CONCEPTO TÉCNICO No. CT - 4932

Localidad	19- Ciudad Bolívar
UPZ	70- Jerusalén
Barrio	Arborizadora Alta
Dirección	Manzana 36
Proyecto	ARBORIZADORA ALTA – MZ 36
Manzana	36
Lotes	1, 2, y 3 (Lote Catastral – 18)
Fecha de Visita	Junio 22 de 2007
Área (m^2)	270
Solicitante	Curaduría Urbana No. 5 – Caja de Vivienda Popular (CVP)
Tipo de Amenaza	Remoción en Masa

Fotografías No. 1 y 2. Predio donde se busca desarrollar el proyecto –Arborizadora Alta Mz 36.

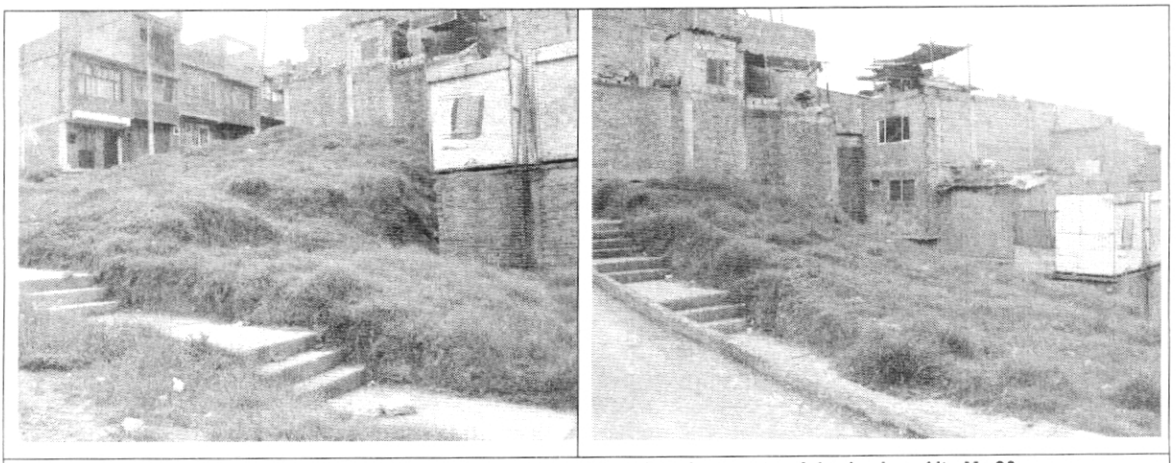
El terreno donde se proyecta construir el conjunto de viviendas cuenta con una pendiente media, limitado por la diagonal 69I Sur y las carreras 42A y 42B; estas últimas se encuentran pavimentadas. El sector esta parcialmente urbanizado, consolidado con viviendas, vías pavimentadas y sin pavimentar, servicios públicos; en un sector principalmente residencial (ver Fotografías No.1 y 2).

Los lotes que incluyen la manzana 36 del desarrollo, objeto del presente concepto técnico, se encuentra superficialmente conformado por rellenos heterogéneos, describiendo una topografía irregular, producto posiblemente de realizar una disposición no técnica de los mismos, o la

presencia de procesos incipientes de inestabilidad (reptamiento). Estos materiales se encuentran subyacidos por suelos residuales de la Formación Guaduas (ver Fotografías No. 1 a 4).
